改善箇所説明図

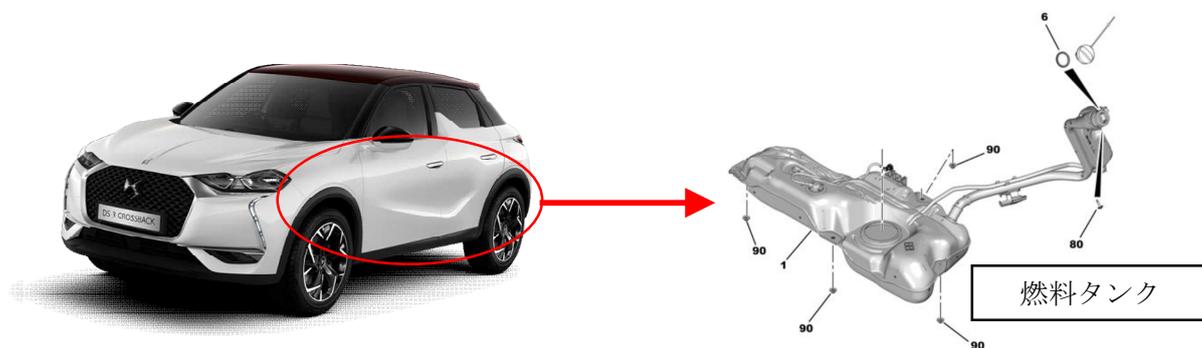
燃料タンクにおいて、製造工程が不適切なため、製造工程で素材に塗布する接着剤が不足しているものがある。そのため、接着が不十分な箇所から燃料が漏れるおそれがある。

全車両、燃料タンクのシリアル番号を確認し、該当する場合は燃料タンクを良品に交換する。

車台番号打刻の下段左側に黄ペイントを塗る。
